**Rapport d'analyse environnementale
pour le projet de parc éolien de Saint-Philémon
sur le territoire de la MRC de Bellechasse
par Parc éolien Saint-Philémon S.E.C.**

Dossier 3211-12-191

Le 28 mai 2013

ANNEXE 3 : COMPARAISON DU PROJET MODIFIÉ AVEC LE PROJET INITIAL

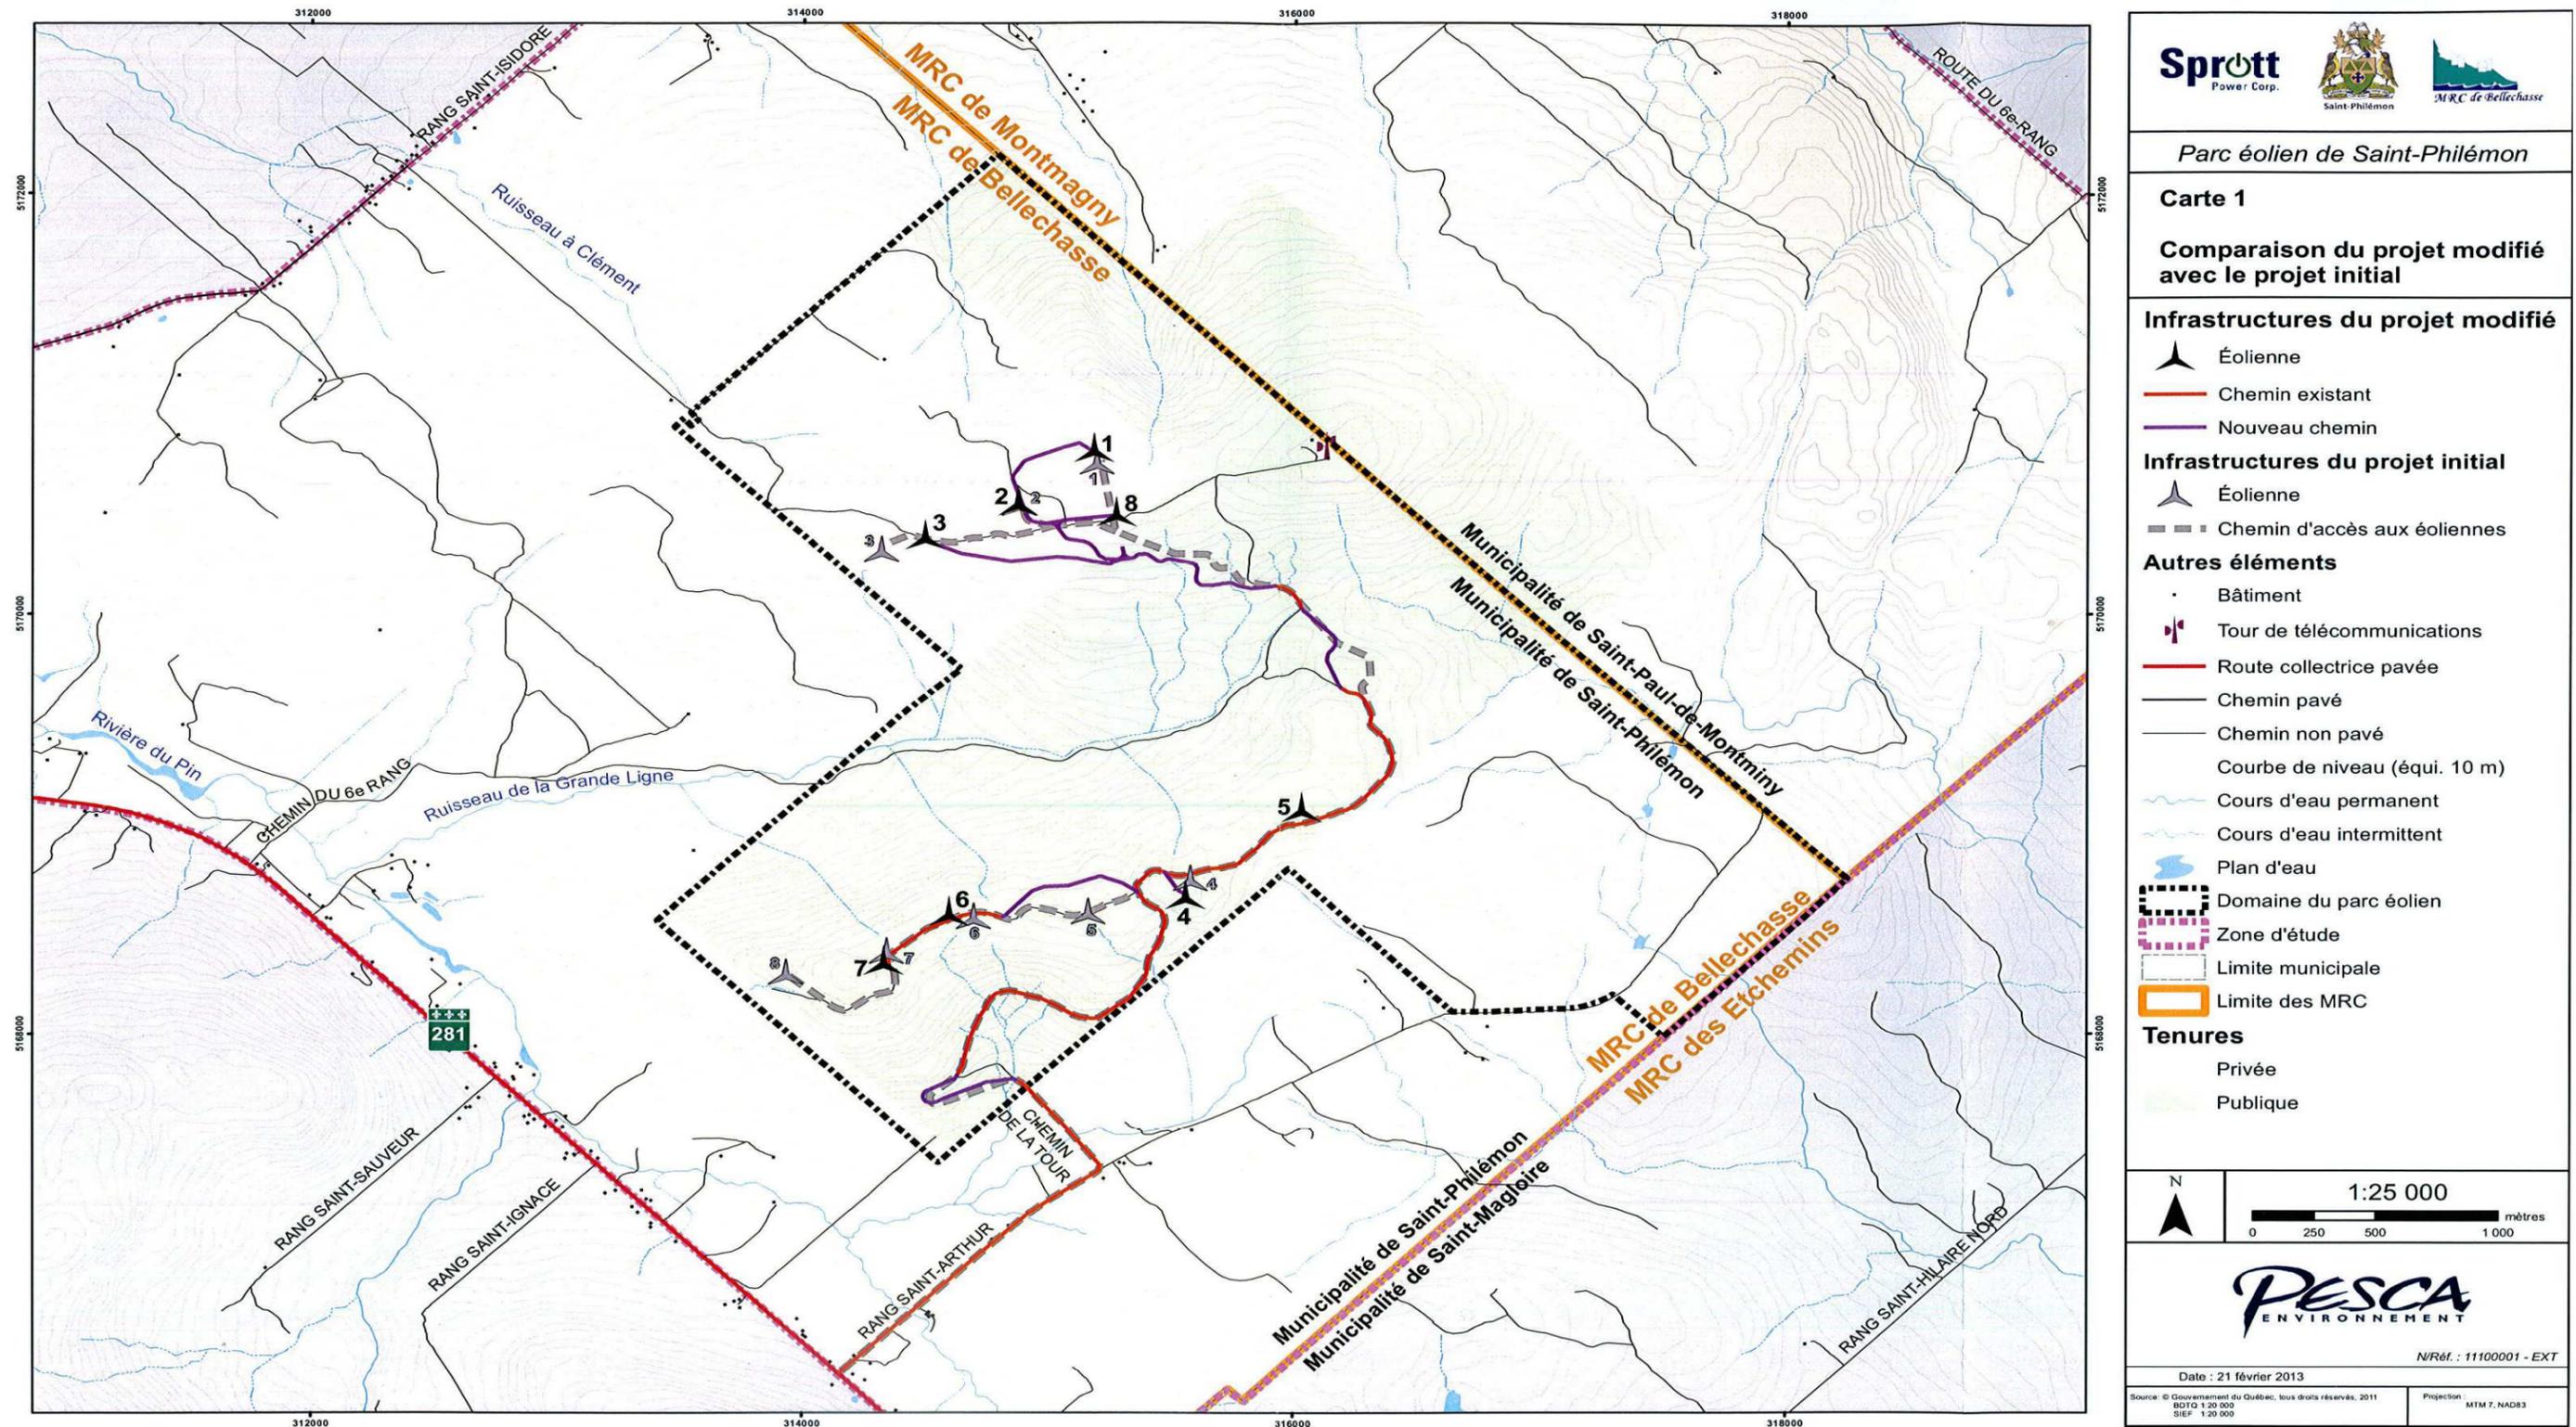
Des modifications au projet afin d'obtenir une configuration optimisée du projet ont été présentées au MDDEFP le 21 février 2013, dans le document Volume 7 : Addenda (annexe 3). Comparativement au projet initial, déposé en décembre 2011, les modifications apportées sont les suivantes :

- déplacement de l'éolienne 8 du projet initial (éolienne anciennement située à l'est de la route 281) vers un site alternatif localisé dans la portion nord du domaine du parc éolien. Ce déplacement répond à la demande de citoyens et du comité de concertation de Saint-Philémon afin d'éloigner au maximum les éoliennes des résidences permanentes. Le déplacement de l'éolienne 8 réduit l'impact visuel à partir de la route 281;

- déplacement de l'éolienne 5 du projet initial vers un site alternatif localisé au centre du parc éolien. Ce déplacement fait suite à la demande du secteur Faune d'éviter une zone en territoire public décrite comme étant un habitat propice à la grive de Bicknell, une espèce à statut vulnérable;

- micropositionnement des éoliennes et des chemins d'accès situés en territoire privé. Les infrastructures ont été déplacées de 50 à 200 m ou plus de leur emplacement initial tout en demeurant dans le secteur où elles étaient initialement prévues. Ces déplacements font suite à une recommandation du secteur Faune afin de réduire le déboisement dans les zones décrites comme étant un habitat propice à la grive de Bicknell;

- réduction de la superficie déboisée pour chacune des aires de travail des éoliennes passant de 0,81 ha (90 m x 90 m) à 0,64 ha (80 m x 80 m);
- modification des tracés des chemins d'accès aux éoliennes afin d'harmoniser la localisation des chemins d'accès avec les coupes forestières planifiées par le MRN en 2013 dans le secteur de la montagne de la Grande-Coulée; d'éviter une zone décrite comme étant un habitat propice à la grive de Bicknell en territoire public entre les éoliennes 4 et 6; d'éviter de créer de nouvelles intersections entre les chemins d'accès et le réseau de sentiers pédestres du parc régional des Appalaches; d'éviter un milieu humide présent dans la portion nord du domaine du parc éolien.
